Piano Regolatore Generale Comunale

Variante relativa al PAC – Piano di recupero per la riqualificazione urbana di Borgo Pracchiuso – padiglione ex infettivi.

Comune di Udine
Servizio Edilizia Privata e Urbanistica

DATA:
27 Luglio 2022

ESTRATTO TAVOLA Z0

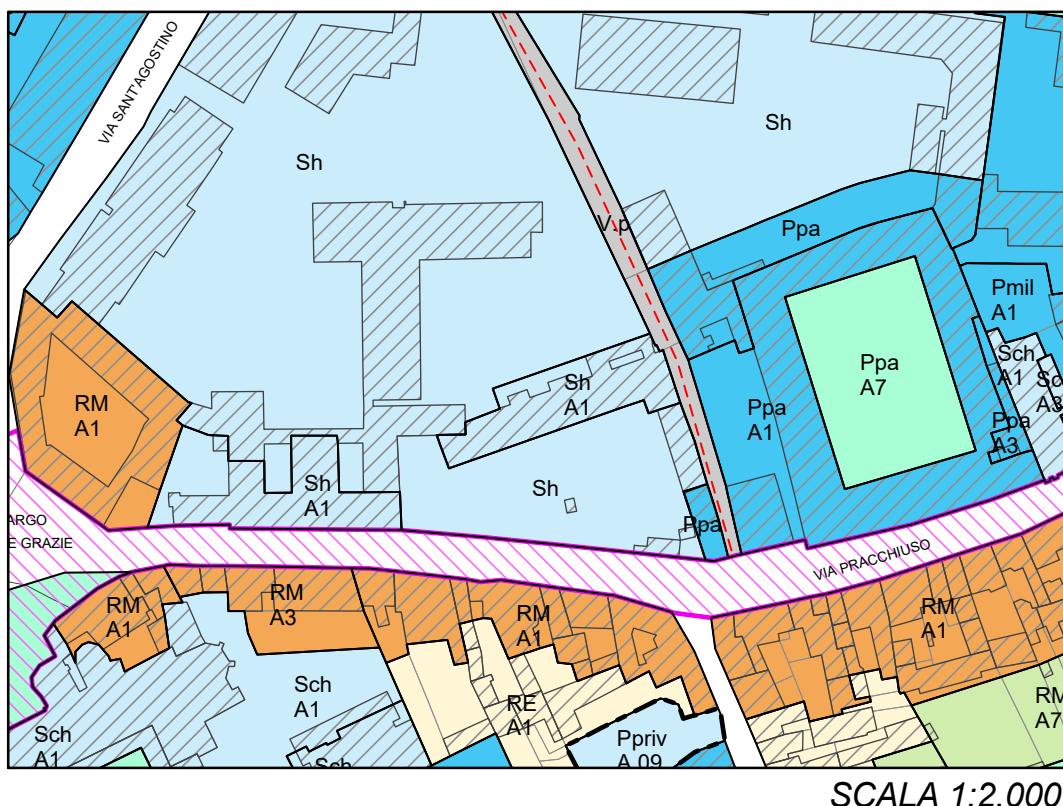
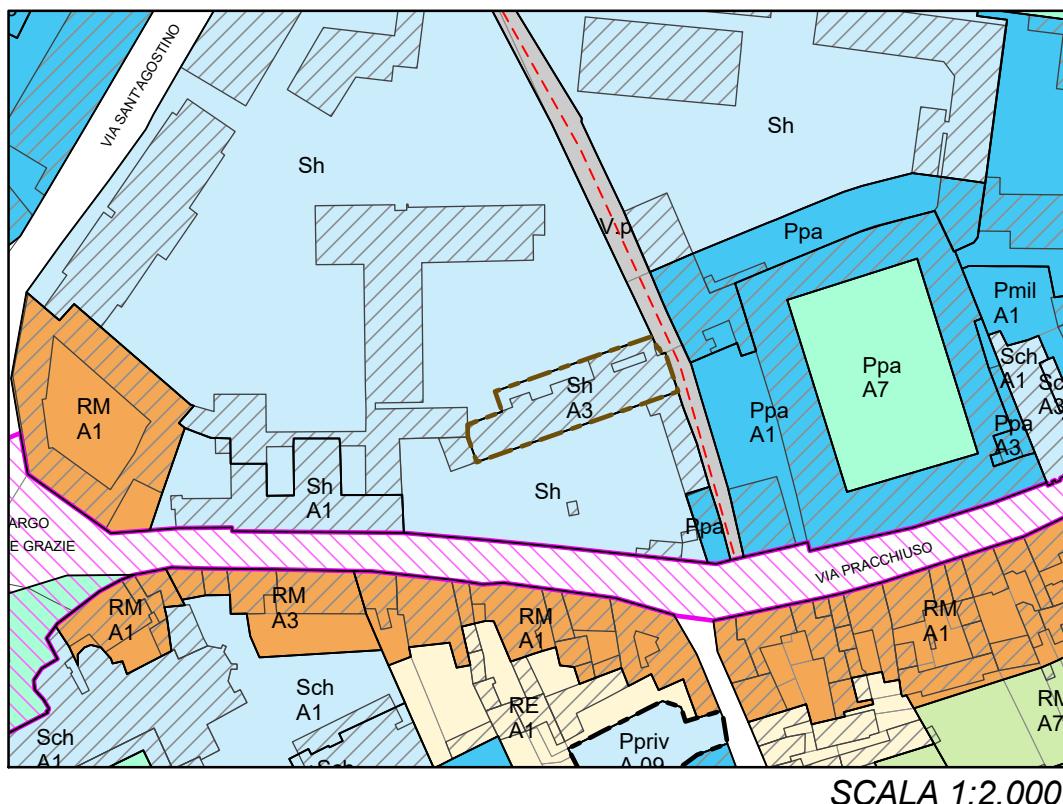
Nella zonizzazione, tavola Z0, l'area oggetto di variante viene così modificata:

- da: sottozona A1 (Sh)
a: sottozona A3 (Sh);

(parte corrispondente al sedime del fabbricato oggetto di Piano di Recupero)

- da: sottozona A1 (Sh)
a: zona S (Sh);

(una limitata porzione di fabbricato escluso dal Piano di Recupero)

- perimetro di ambito soggetto a Piano di Recupero inserito.

STRALCIO TAVOLA P

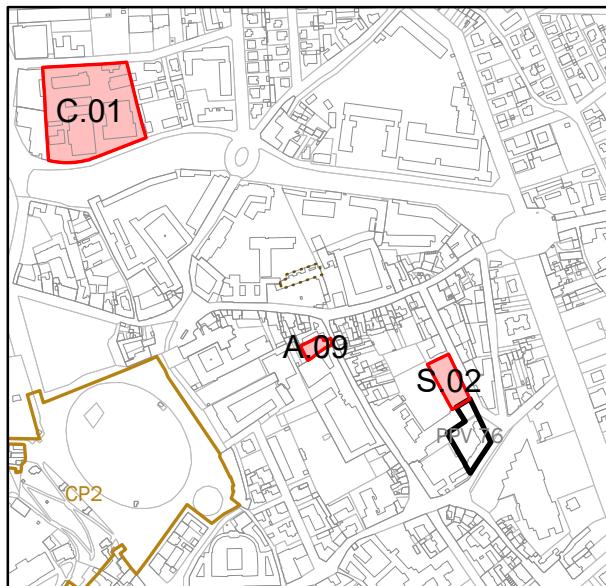
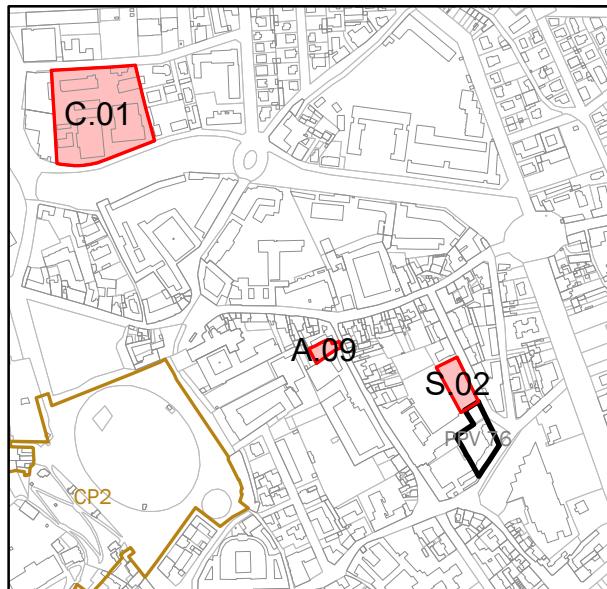
La variante modifica la tavola P, di attrezzature e servizi, per inserire un perimetro di ambito soggetto a Piano di Recupero.
